令和 8 年度 交通安全施設整備（電線共同溝） 修正設計業務委託	
業務番号	電共 第107-2号
路線名 河川名	荒川青森停車場線
施工 箇所	青森市大字大野外地内
位置図	縮尺 1:25,000
図面番号	10 葉中 1
東青県土整備事務所	
青 森 県

令和 8 年度 交通安全施設整備 (電線共同溝)
修正設計業務委託
業務番号
電共第107-2号
路線名
荒川青森停車場線
施工所
青森市大字大野外地内
配線計画平面図(2) 縮尺 1:250
図面番号
10 葉中 3
東青森土整備事務所
青 森 県

令和 8 年度 交通安全施設整備 (電線共同溝) 修正設計業務委託	
業務番号	電共第107-2号
路線名	荒川青森停車場線
施工箇所	青森市大字大野外地内
配線計画平面図(5) 縮尺 1:250	
図面番号	10 葉中 6
東青森土木整備事務所	
青 森 県

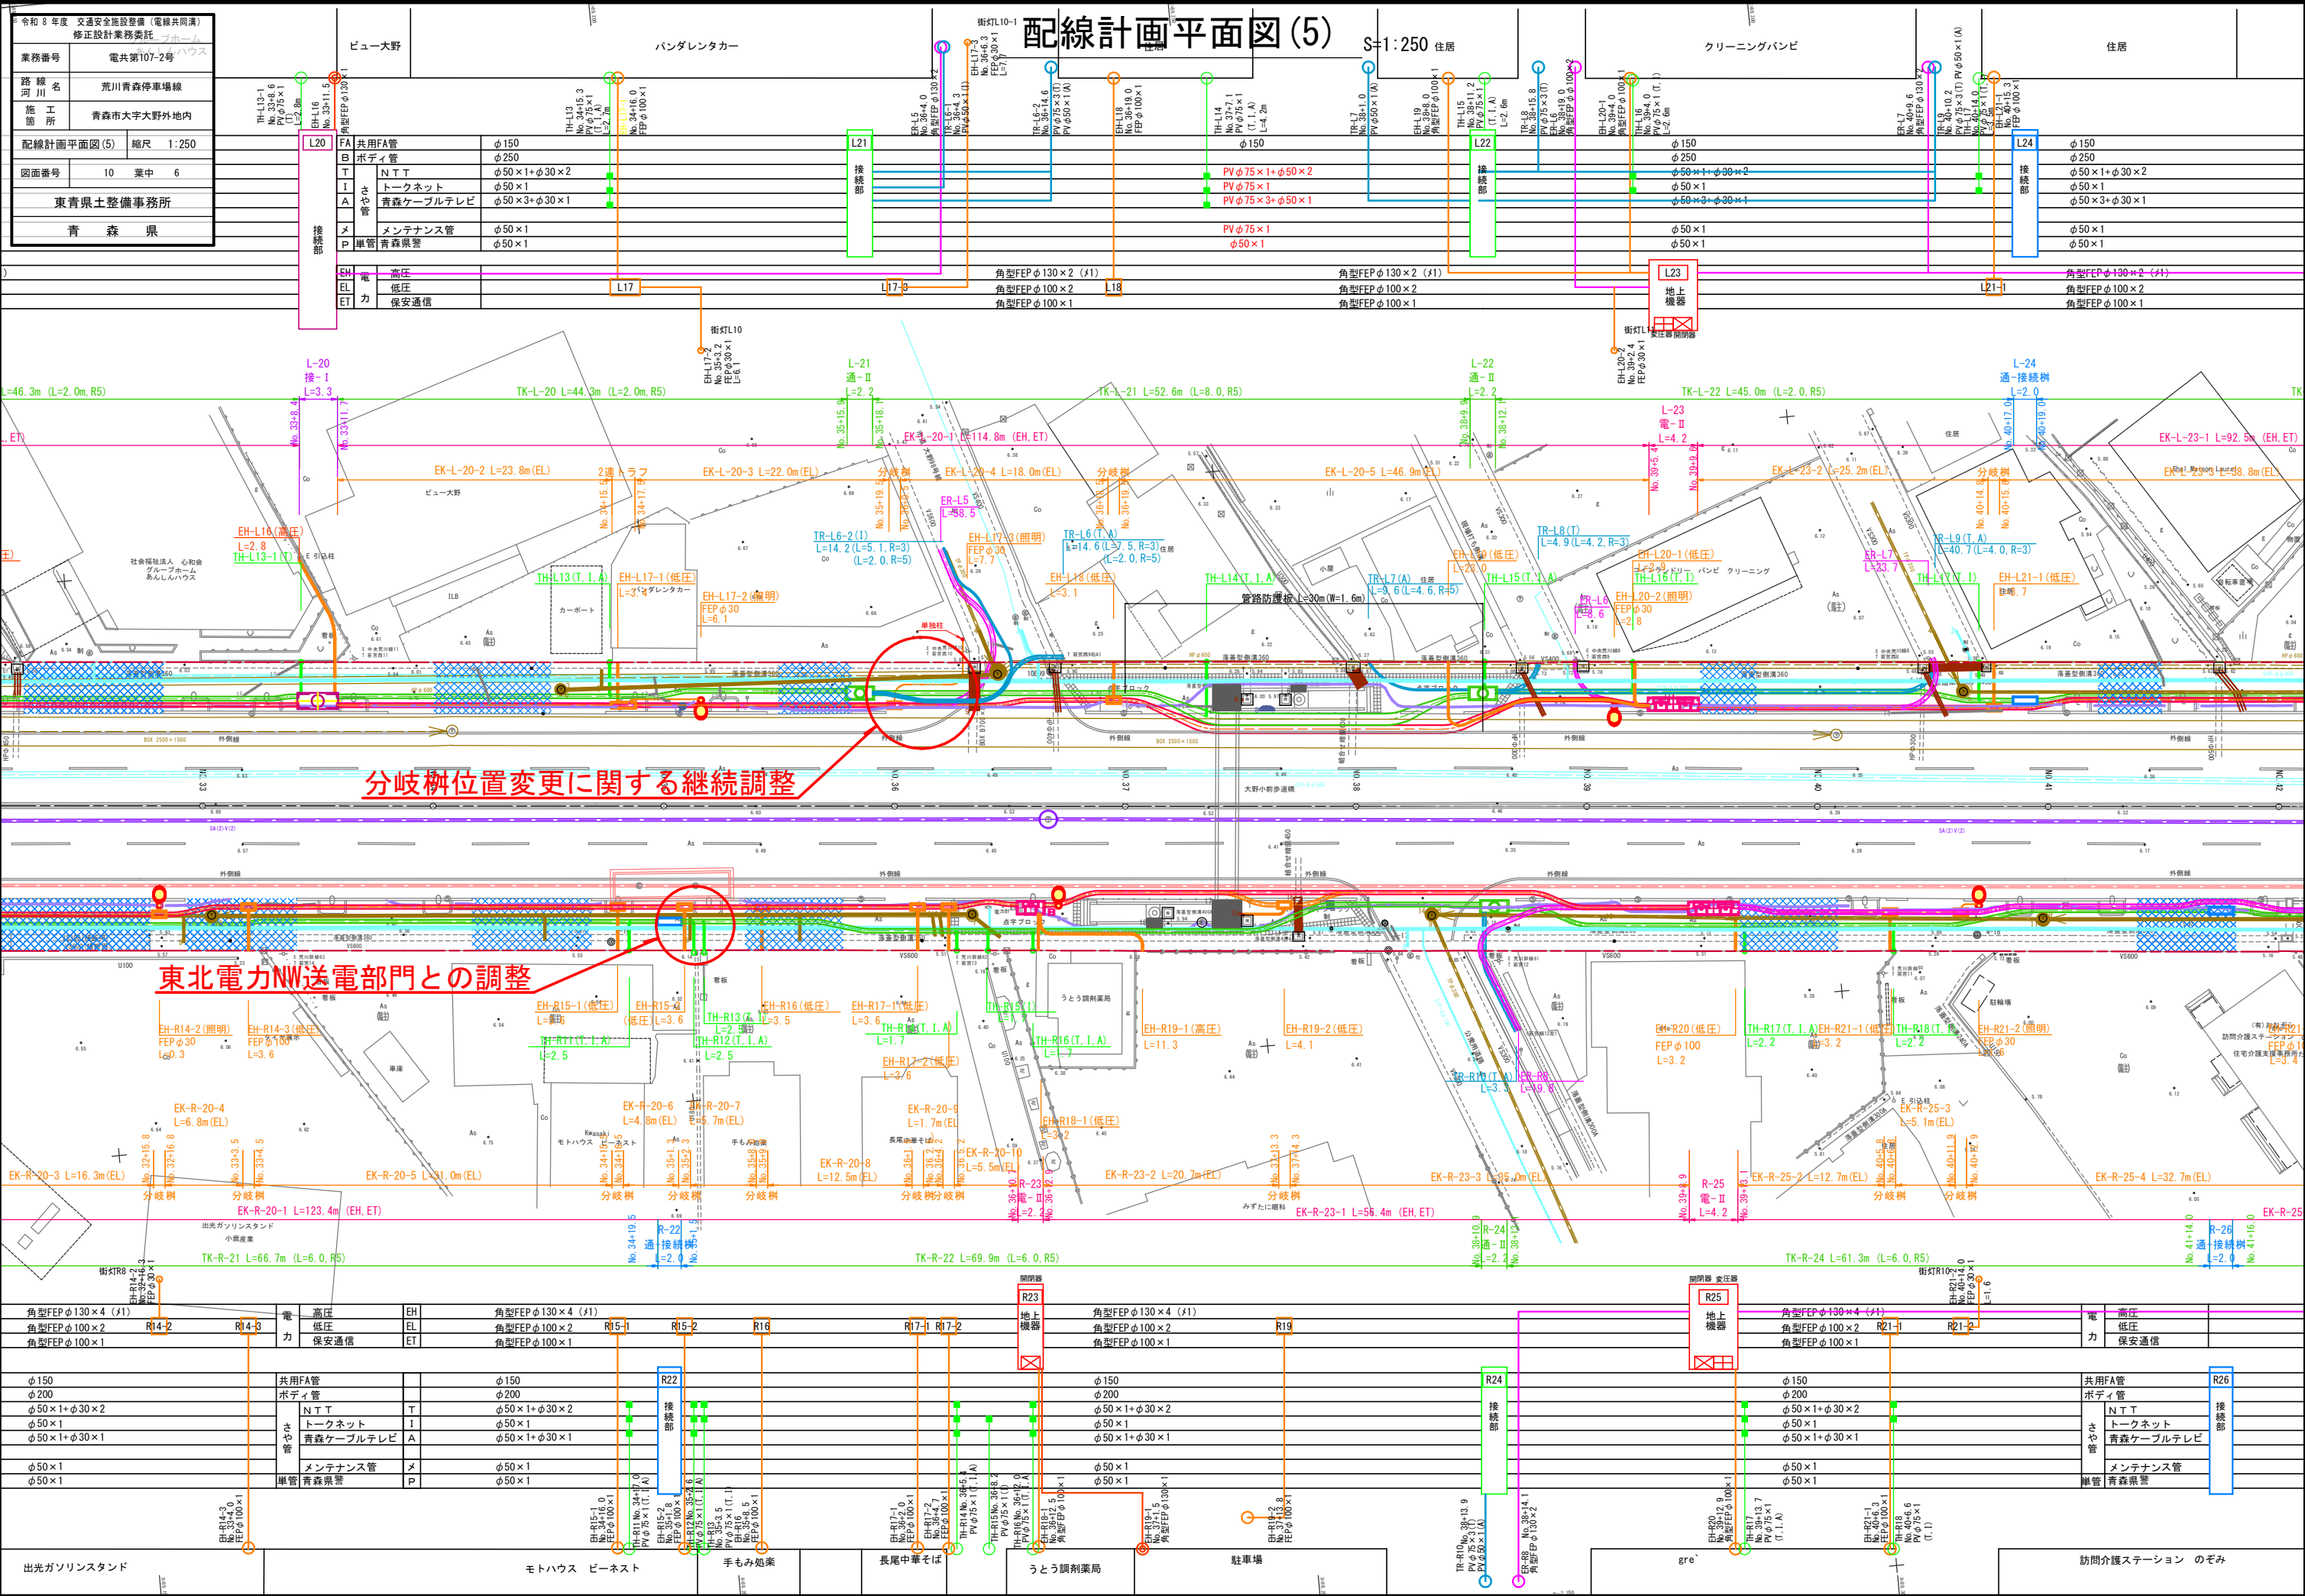
分岐樹位置変更に関する継続調整

東北電力NW送電部門との調整

配線計画平面図(8)

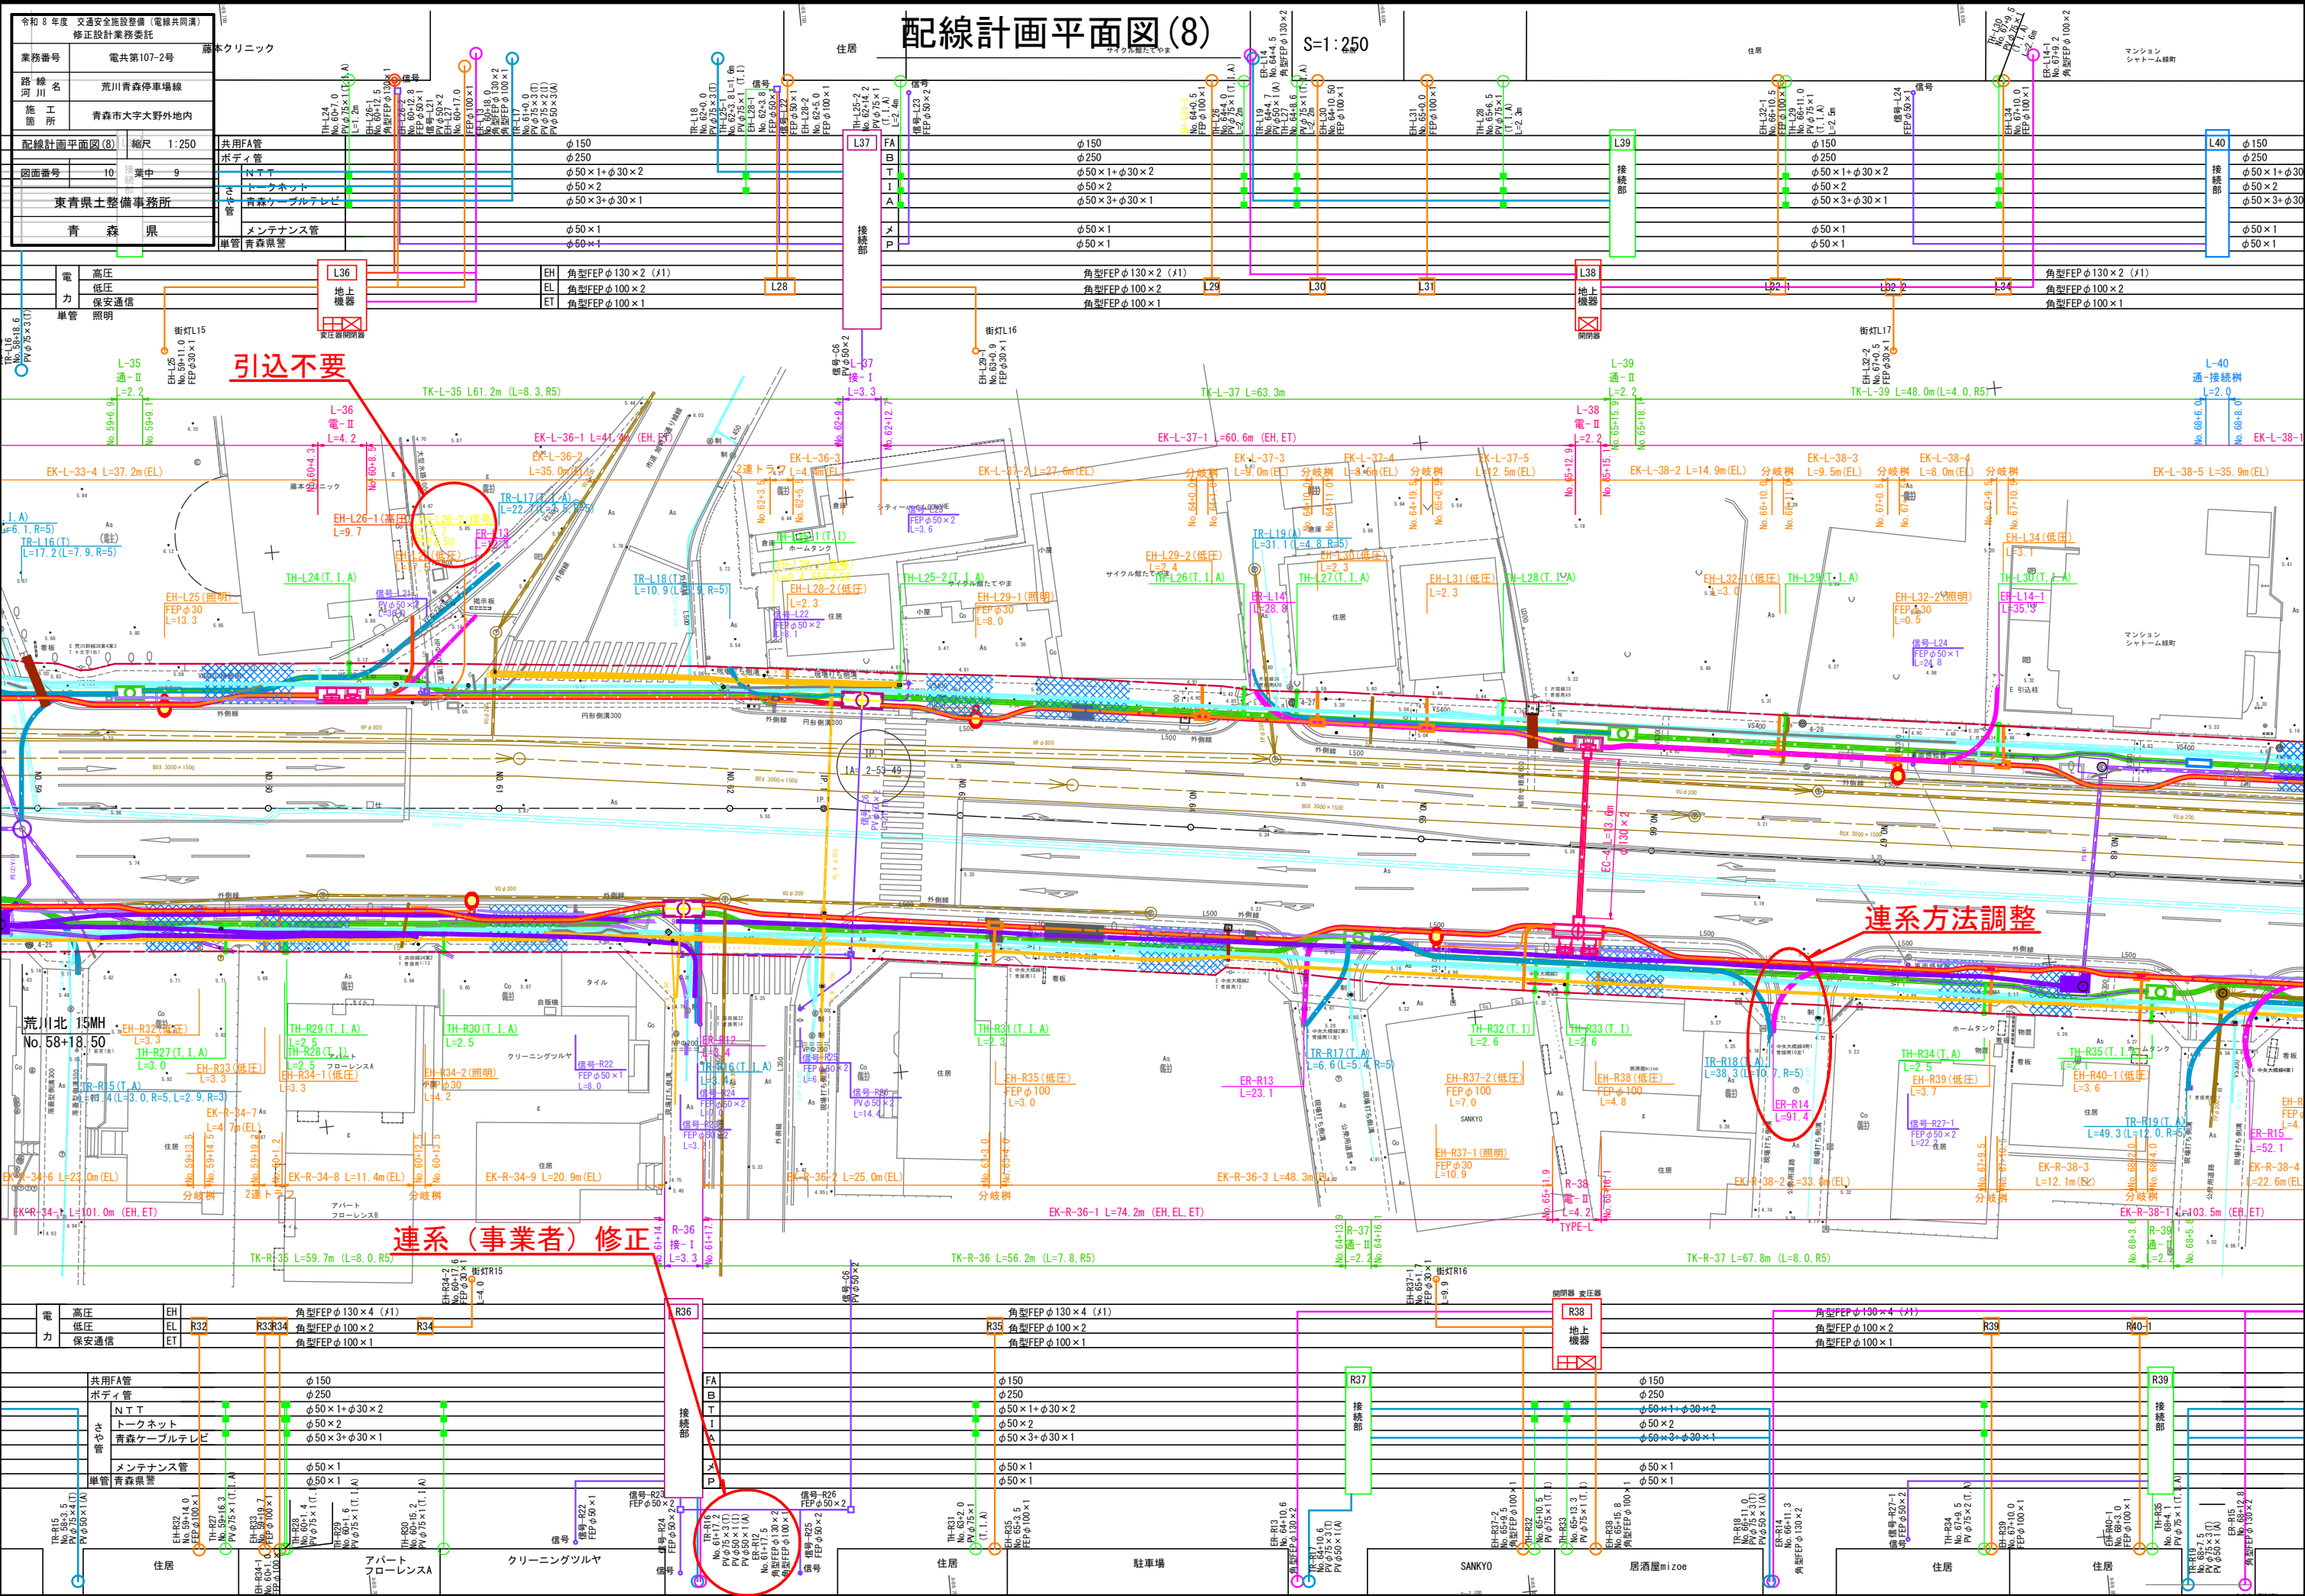
連系管（事業所）修正
